## ZAC du Bois du Temple à Puiseux-en-France

Mémoire en réponse  
à l'avis de l'autorité environnementale  
du 8 août 2018 sur l'étude d'impact

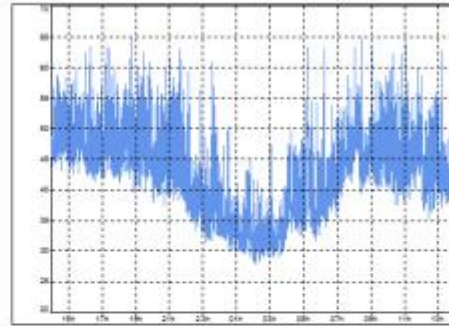
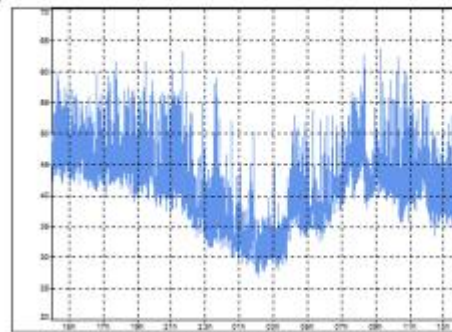
*Nuisances sonores. (...) Toutefois, pour la MRAe, il convient que l'amplitude horaire retenue soit plus représentative d'une journée type, et les mesures soient actualisées.*

Grand Paris Aménagement a mandaté le cabinet SCE pour effectuer une campagne de mesures acoustiques du site actualisées et sur une amplitude représentative d'une journée type.

SCE a procédé à trois mesures acoustiques de 24h du 04 au 05 février 2019, à l'aide de sonomètres intégrateurs à mémoire de classe 1 (expertise) de type FUSION de la société ACOEM et de type 2250 de la société Brüel & Kjaer.

N° du point de mesure	Niveaux sonores mesurés en dB(A)		Zone d'ambiance sonore actuelle (période diurne)
	Période diurne 6h-22h	Période nocturne 22h-6h	
1	47,8	39,8	Modérée
2	46,2	38,4	Modérée
3	46,3	37,3	Modérée

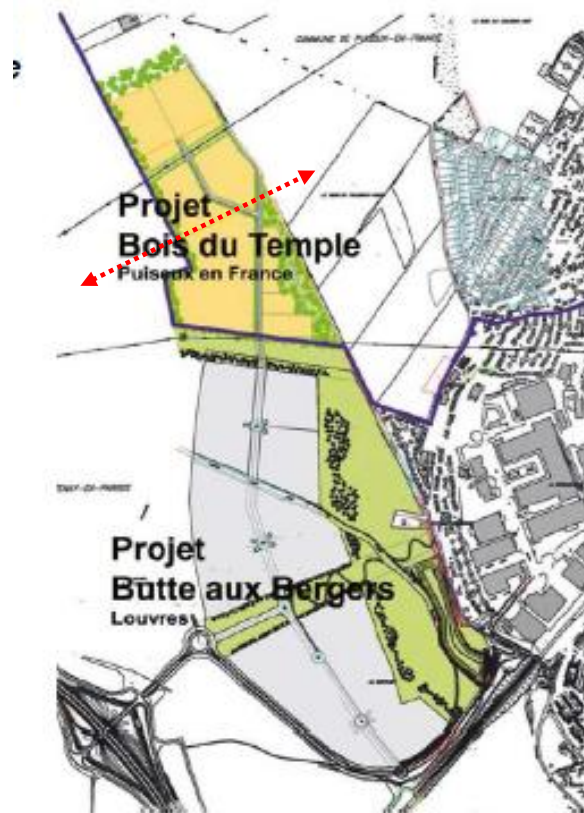
*La MRAe recommande de justifier la consommation d'espaces agricoles du projet et notamment la densité de surface de plancher du projet au regard des futures activités prévues.*

En effet, le découpage initial créait un espace agricole résiduel en « doigt de gant », peu fonctionnel. De plus, le périmètre impactait des surfaces agricoles de très bonne qualité agronomique, alors que des surfaces de moindre qualité étaient maintenues.

Ces remarques ont été prises en compte et un nouveau périmètre a été élaboré, afin de garantir des espaces agricoles continus, et d'impacter préférentiellement des espaces de qualité agronomique moindre.

La modification du périmètre (voir Figures 10) a donc permis de reconfigurer la ZAC et de concentrer le développement de l'opération sur les terrains les moins exposés plus à l'est dans la zone au plus fort dénivelé et où la qualité pédologique des sols est moindre. Le nouveau périmètre plus homogène impacte moins également le morcellement des parcelles.

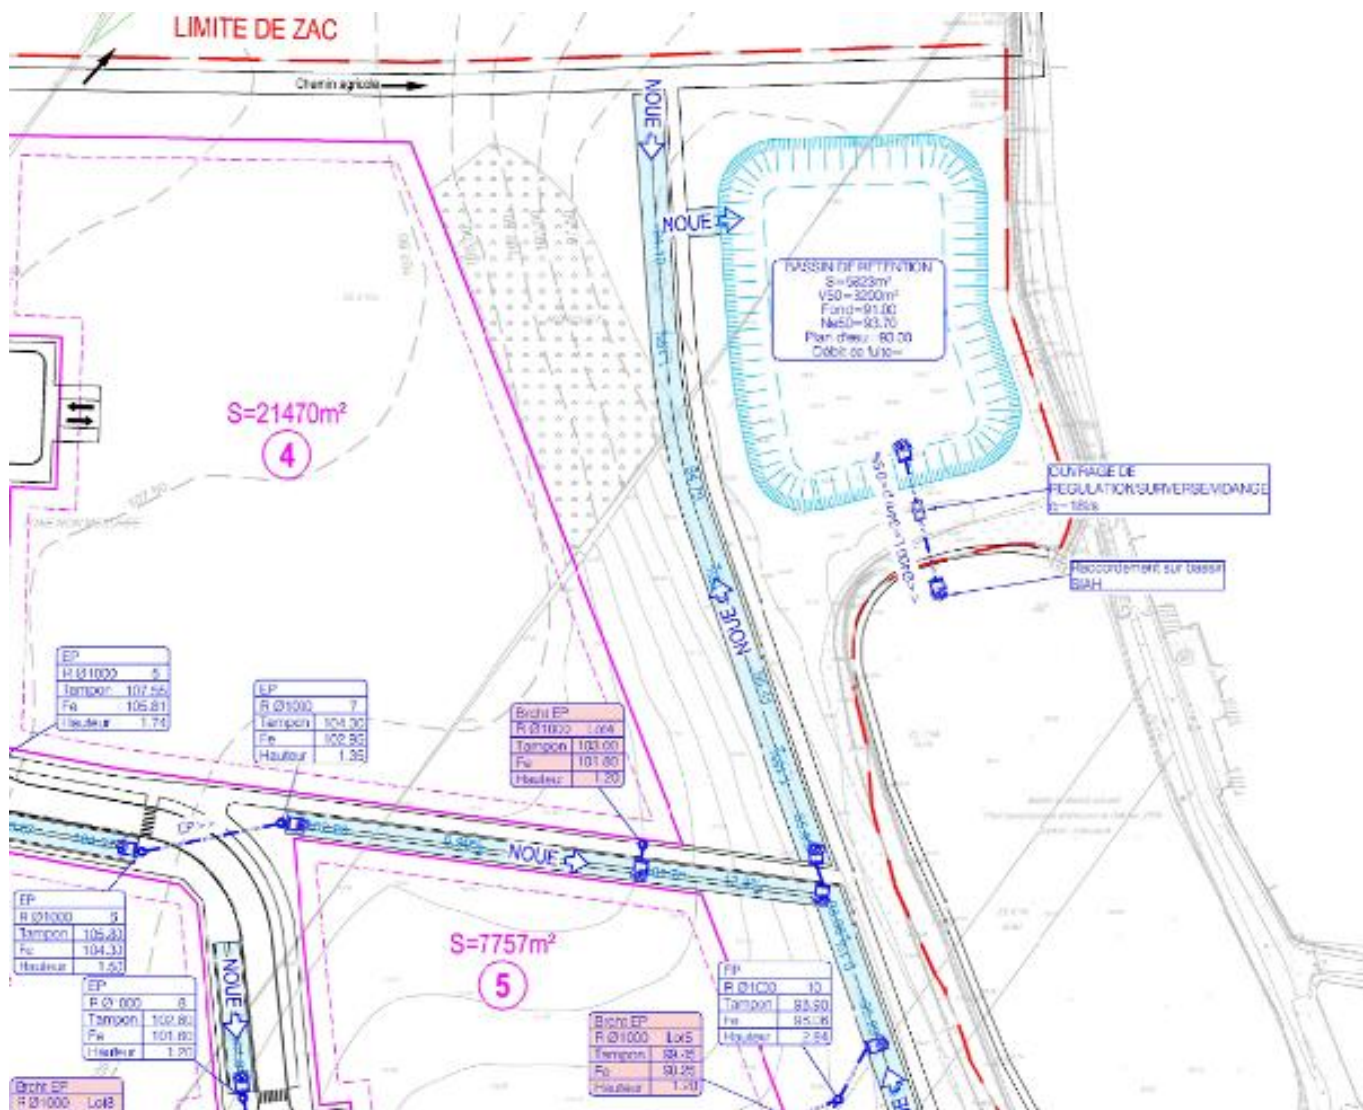
*La MRAe recommande, pour une pleine information du public, de produire lors de l'enquête publique, les informations disponibles sur le projet convenues dans les dossiers en préparation relatifs à la loi sur l'eau et à la réalisation de la ZAC.*

Le projet consiste à réaliser un bassin en eau assurant une partie de la rétention des eaux pluviales du projet. Ce bassin paysagé sera implanté sur la zone naturelle au Nord-Est de la ZAC dans la continuité des bassins réalisés par le SIAH.

A la côte du plan d'eau permanent, un ouvrage de régulation de débit de 0.7 L/s/ha soit 18,1 L/s permettra un rejet régulé des eaux du volume de stockage (3000m<sup>3</sup>) vers le bassin du SIAH.

En cas d'évènement pluvieux supérieur à la pluie cinquantennale, le plan d'eau maximal sera atteint : un ouvrage de surverse permettra l'évacuation du trop-plein vers le bassin du SIAH.

**Trafic à moyen terme – Heure de pointe du Matin**

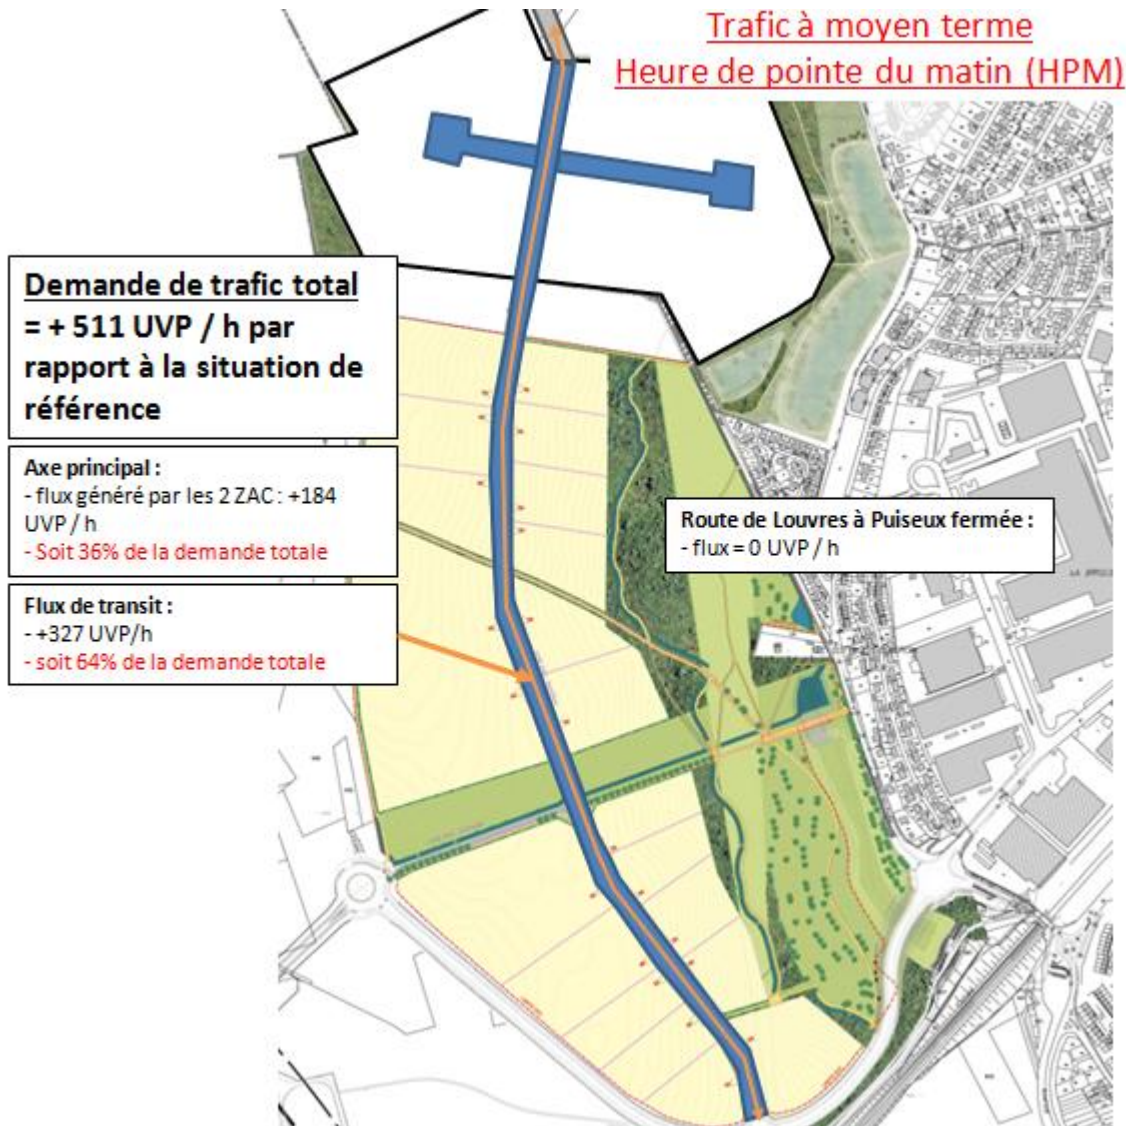
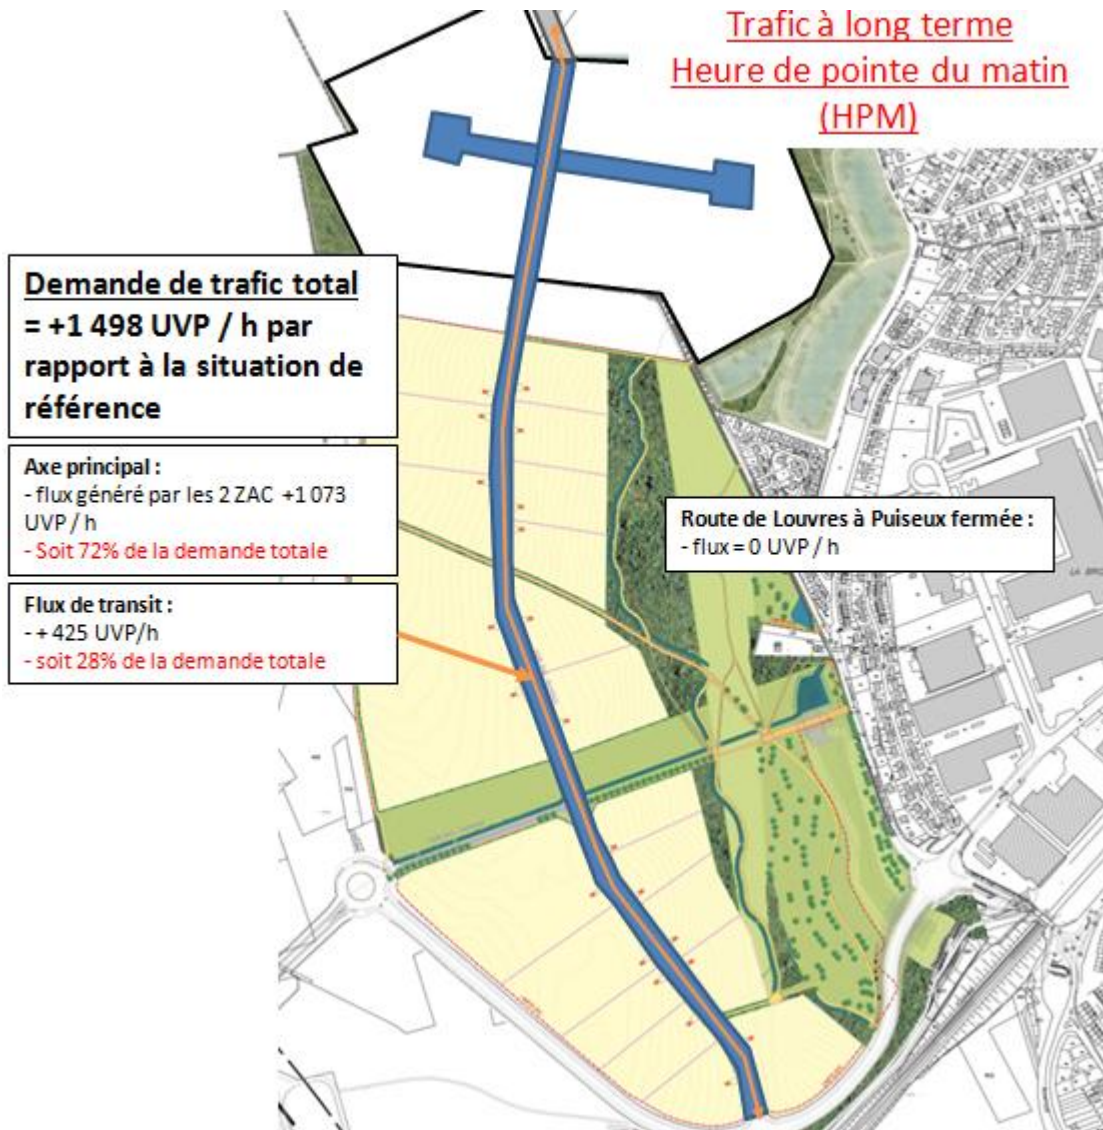
*Déplacement.* La MRAe recommande de présenter de manière plus détaillée, lors de l'enquête publique, les circulations de différents types de véhicules induites par la ZAC du Bois du Temple, seuls et cumulés avec ceux de la ZAC de la Butte aux Bergers à différentes échéances.

- Le trafic généré par les 2 ZAC sera de + 184 UVP / h (soit 36% du flux).

Le trafic qui transitera via les deux ZAC sur le nouvel axe créé sera de + 327 UVP / h

2. **A long terme**, la demande de trafic total sera de + 1 498 UVP / h à l'heure de pointe du matin, par rapport à la situation de référence.

- Le trafic généré par les 2 ZAC sera de + 1 073 UVP / h (soit 72% du flux).
- Le trafic qui transitera via les deux ZAC sur le nouvel axe créé sera de + 425 UVP / h (soit 28% du flux).
